1. DESCRIPTION DU PROJET ET DES VARIANTES DE RÉALISATION

2.4 Description de la variante sélectionnée

2.4.4 Installations maritimes proposées

Figure Q-012-1 Aménagement général des installations maritimes

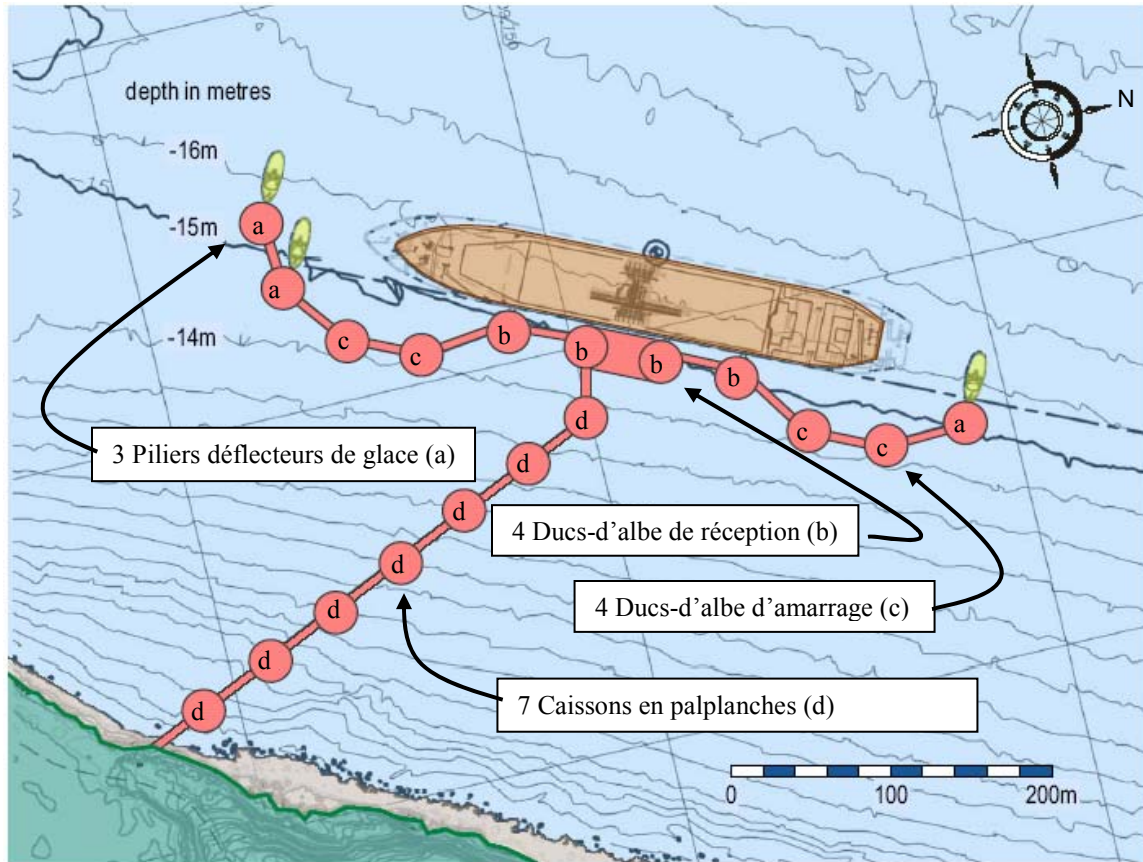
- Indiquer le nombre de caissons de chaque type (ducs-d'albe, digue, pilier de la jetée, autre) et spécifier le diamètre de chacun de ces types de caisson.
- Fournir une description détaillée des installations maritimes proposées, incluant des schémas descriptifs.

Les structures maritimes projetées pour le poste d'amarrage d'Énergie Cacouna sont représentées dans la Figure Q-012-1. Les structures maritimes comprennent des ducs-d'albe de réception et d'amarrage, des piliers déflecteurs de glace (aussi nommées « digues déflectrices de glace » dans la documentation), ainsi qu'une jetée sur chevalets reliant la plate-forme de déchargement à la rive. Aucune digue n'est requise dans la conception de ce poste d'amarrage. La description des installations maritimes est la suivante :

Les quatre ducs-d'albe de réception, deux de chaque côté de la plate-forme de déchargement, sont faits de caissons en palplanches individuels d'un diamètre de 25 mètres. Chaque caisson est muni d'une défense correspondant à la ligne d'accostage. L'ensemble de défense est composé d'une défense frontale en acier et de matelas de polyéthylène. Les spécifications détaillées des défenses seront fournies par l'entrepreneur chargé de la construction à une étape ultérieure du processus de conception.

Quatre ducs-d'albe d'amarrage, deux du côté sud et deux du côté nord du poste d'amarrage, seront eux aussi constitués de caissons en palplanches individuels de 25 mètres de diamètre. Les ducs-d'albe d'amarrage sont placés en retrait de 45 mètres

Figure Q-018-1 Vaporisateur par Combustion Submergée (VCS)

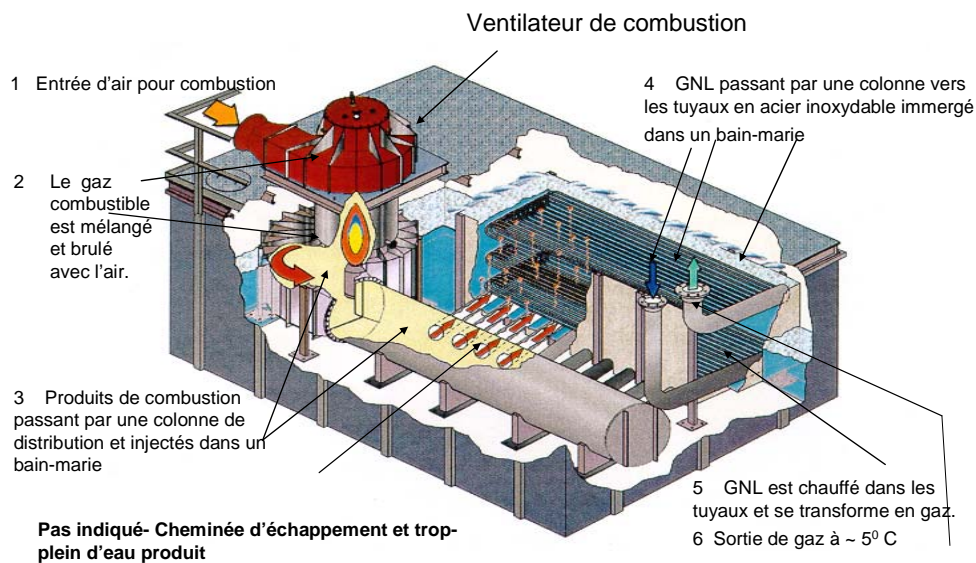
Bien que le procédé de vaporisation par combustion submergée est décrit textuellement à cette sous-section, serait-il possible d'obtenir une description plus précise (schéma) de ce procédé?

Ci-joint la figure Q-018-1 montrant les étapes clés de vaporisation du GNL dans un SCV.

Le GNL est vaporisé dans des tubes en acier inoxydable immergés dans un bain d'eau. Des brûleurs à gaz combustible spécialement conçus à cette fin réchauffent le bain d'eau par échappement direct. Les gaz d'échappement font tourbillonner l'eau autour des tubes à leur sortie de la cheminée d'échappement. Étant ainsi réchauffée et tourbillonnant autour des tubes, l'eau ne peut geler. Extrêmement efficace, le chauffage par contact direct offert par ce système permet d'économiser le combustible au maximum.

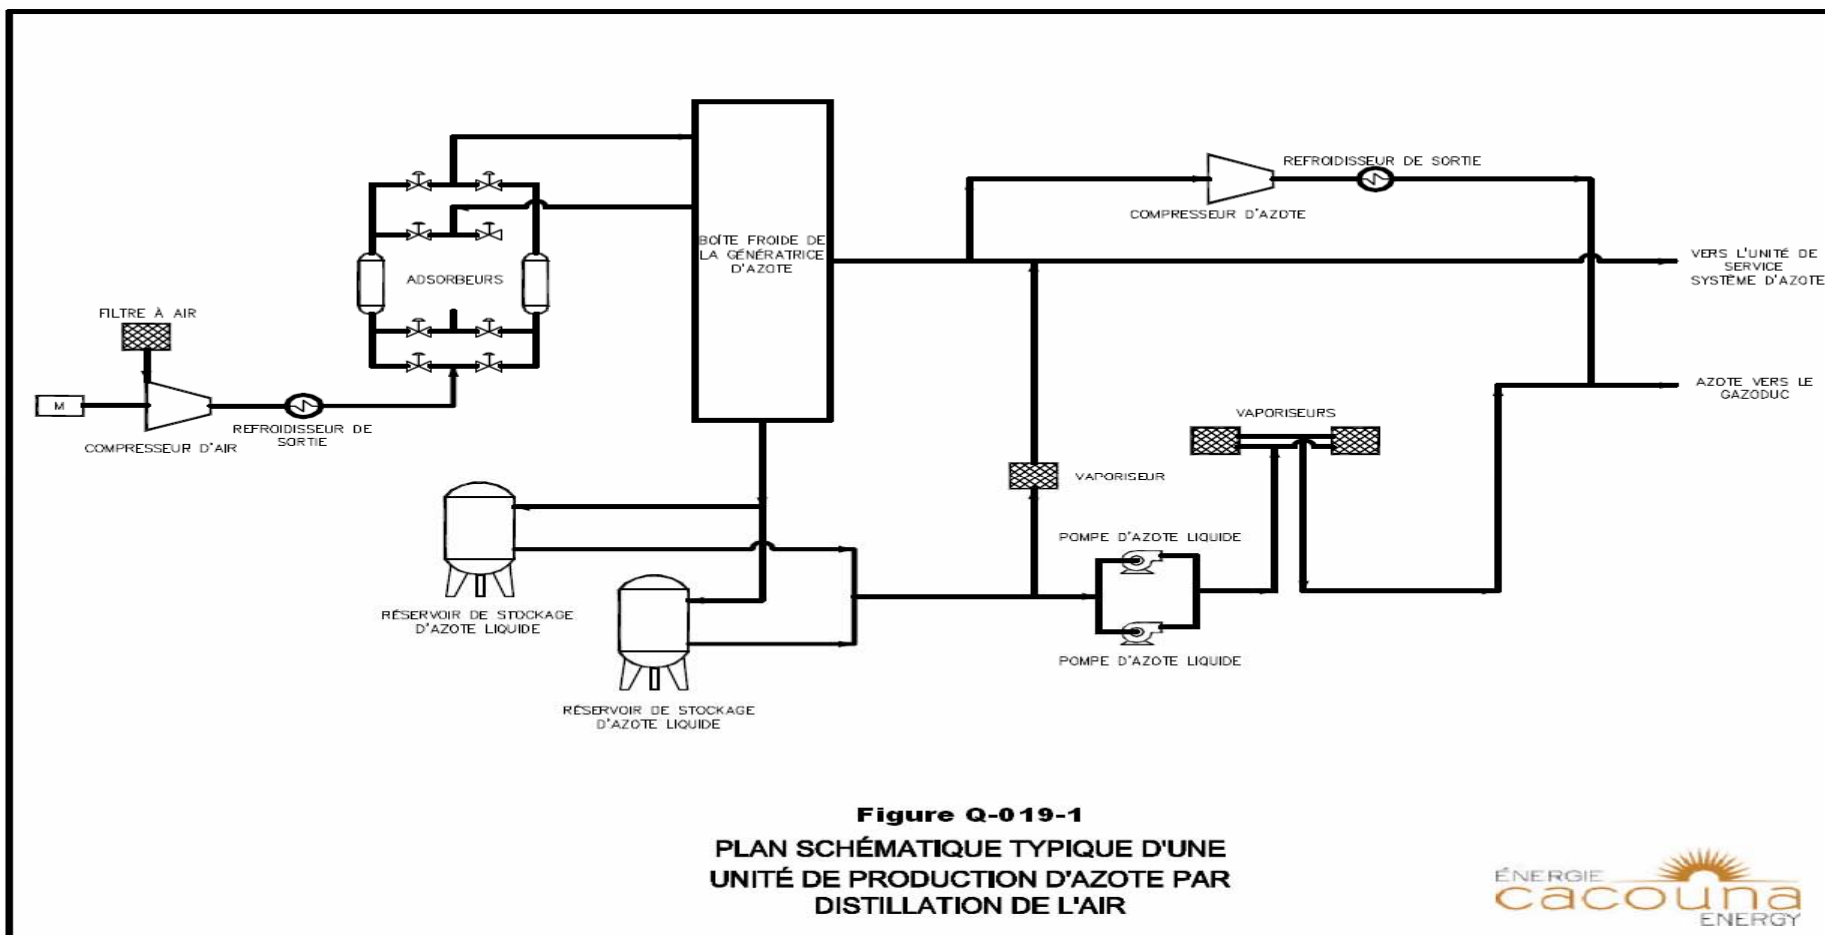
Idem qu'au point précédent : serait-il possible d'obtenir plus de précisions sur la technologie retenue pour faire l'extraction de l'azote de l'air? S'agit-il de faire appel à un sous-contractant?

L'azote proviendra d'une usine d'azote construite sur le site. L'installation se présentera sous la forme d'une usine classique de séparation de l'air (« l'usine d'azote », figure Q-019-1) qui extrait l'azote de l'atmosphère. Fonctionnant à l'électricité, l'usine ne produit pas de polluants atmosphériques.

Le processus est le suivant : l'air extrait de l'atmosphère passe par des filtres qui en éliminent les particules de matière (poussière). L'air filtré est comprimé, puis refroidi. Il passe ensuite par des tours d'absorption qui le purifie et le sèche par élimination des vapeurs d'eau et du dioxyde de carbone qui autrement se congèleraient en cours de traitement. Le dioxyde de carbone et l'eau extraits sont évacués dans l'atmosphère.

L'air purifié est alors envoyé à travers une colonne de distillation (tour de séparation) où il est refroidi au point que l'oxygène se liquéfie et que l'azote s'en sépare, puis s'échappe par le sommet de la tour sous forme de gaz.

Figure Q-023-3. Quatre zones de dynamitage (A, B, C, D) pour respecter les normes du MPO. (dessin adapté de Sandwell Engineering)

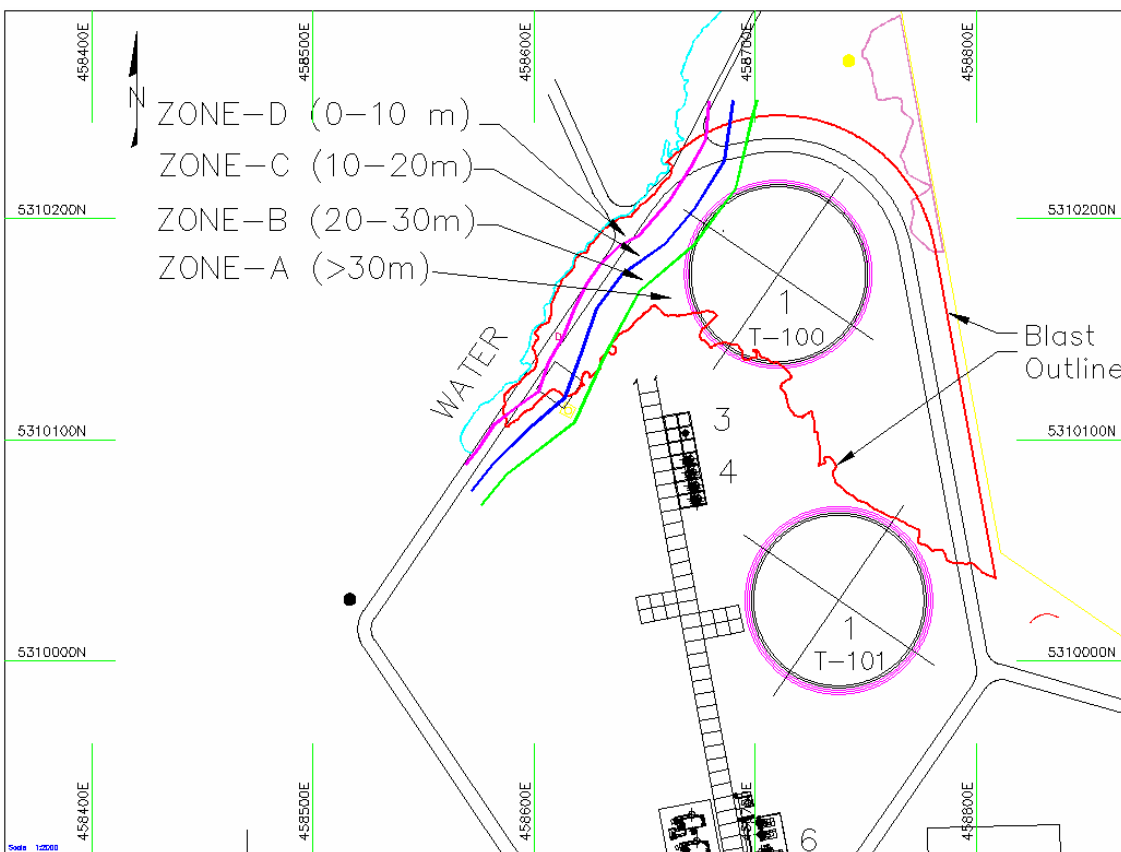
Soumettre au MPO le plan de dynamitage qui sera élaboré, et inclure des indications détaillées sur les distances des sites de dynamitage relativement au milieu marin. Le promoteur doit suivre les lignes directrices concernant l'utilisation d'explosifs à l'intérieur ou à proximité des eaux de pêche canadiennes (Wright et Hopky, 1981¹).

Ces dynamitages seront effectués dans la zone A de la figure Q-023-3 (zone au-delà de la ligne verte). Les trous de tir pourront être chargés et bourrés sur leur pleine longueur pour une hauteur de banquette de 10 m. Par exemple, pour un diamètre de forage de 76 mm, la longueur de la charge sera d'environ 7,5 m et se traduit par une quantité de 35 kg, comme illustré à la figure Q-023-4. Il n'y a pas de limite quant au nombre de trous qui peuvent être dynamités par tir, en autant qu'ils soient séparés d'un minimum de 25 ms. Tous les trous seront adéquatement bourrés avec de la pierre concassée pour confiner l'énergie explosive et un matelas pare-éclats sera utilisé afin de limiter les projectiles.

Ces dynamitages sont situés dans la zone B de la figure Q-023-3 (entre la ligne bleue et la ligne verte). Chaque trou de dynamitage aura deux charges explosives distinctes, d'environ 3 m de long chacune (charges étagées) pour limiter la quantité d'explosifs par détonation à environ 15 kg, comme illustré à la figure Q-023-5. Chaque charge étagée

Ces dynamitages seront effectués dans la zone se situant entre 10 et 20 m de l'eau, comme illustré par la Zone C dans la figure Q-023-3 (zone entre la ligne magenta et la ligne bleue). Pour être conforme au critère du MPO, la charge maximale par microretard doit être limitée à 5 kg. Cela peut être accompli en utilisant trois petits étages de charge explosive par trou au lieu de deux, en utilisant un diamètre inférieur de forage ou en réduisant la hauteur de la banquette de tir. En réalité, il n'est pas pratique d'utiliser plus de deux étages de charge par trou ou de réduire la hauteur de la banquette. Par conséquent, il serait préférable de garder la même hauteur de banquette, mais en utilisant deux charges étagées avec une combinaison d'un diamètre de forage réduit de 63,5 mm, un diamètre de charge de 50 mm et un explosif d'une densité plus faible variant entre 1,0 à 1,1. Comme pour les cas précédents, un intervalle minimal de 25 ms sera utilisé entre chaque charge étagée. Les trous seront adéquatement bourrés et un matelas pare-éclats sera utilisé.

Cette zone de dynamitage correspond à la zone D de la figure Q-023-3. Il est estimé qu'elle ne représente qu'une petite proportion des détonations à effectuer. La hauteur d'excavation est variable et a souvent moins de 10 m de hauteur. Pour se conformer aux limites du tableau Q-023-1, chaque détonation sera limitée à 1-2 kg par intervalle de 25 ms (un ou deux bâtons d'émulsion). Il est possible que la hauteur de banquette soit amenée à être réduite afin d'accommoder les plus petites charges étagées. Étant donnée la proximité de l'eau, des précautions particulières seront prises pour influencer sur la direction des tirs vers l'intérieur des terres. Comme dans tous les cas mentionnés précédemment, le bourrage adéquat des trous sera effectué et un matelas pare-éclats sera utilisé pour empêcher tout matériau de sautage d'être projeté dans l'eau.

Figure Q-025-1 Localisation des installations maritimes

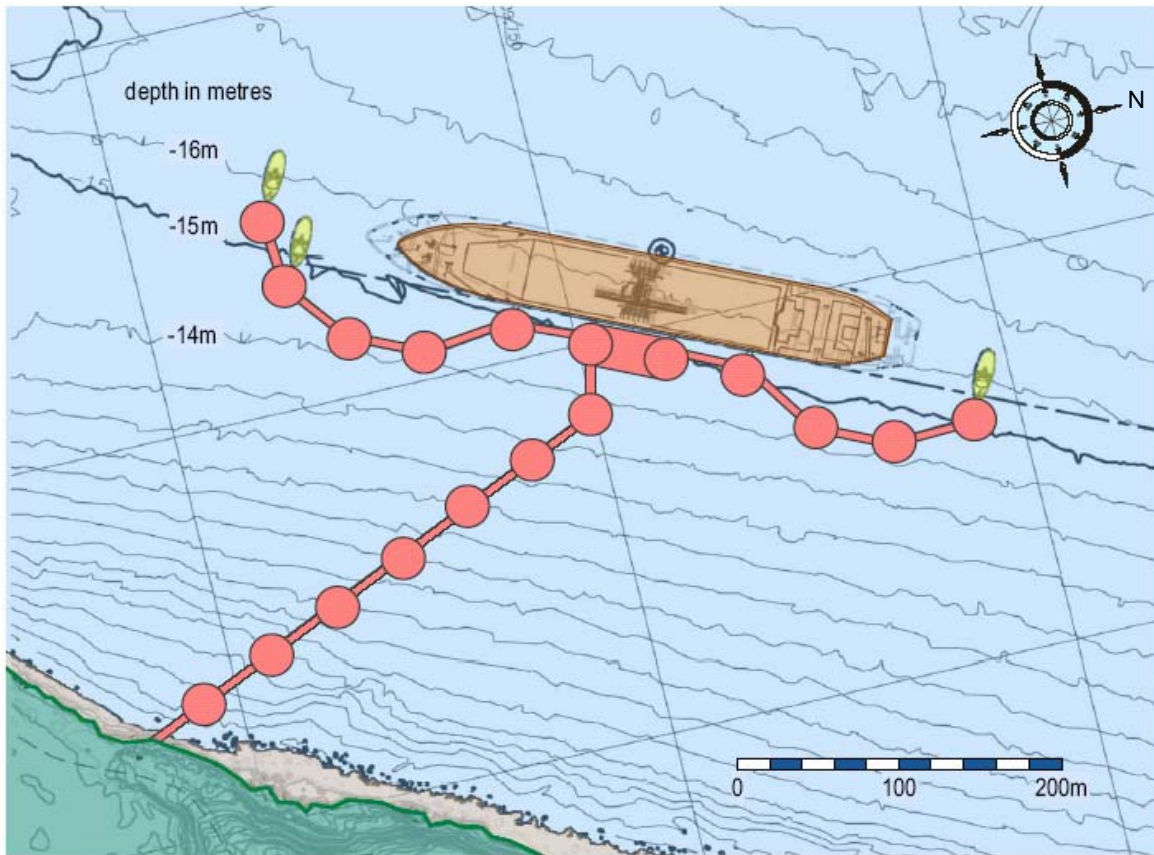
- Préciser le nombre exact de piliers prévus et discuter des incidences sur l'environnement de construire un plus grand nombre de piliers.
- Indiquer le nombre de piliers qui seront construits en zone supralittorale, en zone intertidale et en zone infralittorale.
- Indiquer quelle sera la distance entre les piliers de la jetée.
- Expliquer la ou les différences entre un duc-d'albe d'amarrage, un duc d'albe de réception (figure 2.4.5) et un duc-d'albe pour mouillage à distance.

Il y aura également trois (3) caissons associés aux digues déflectrices de glace et sept (7) caissons soutenant la jetée.

La localisation des caissons (et leur description) est présentée sur la figure Q-025-1.
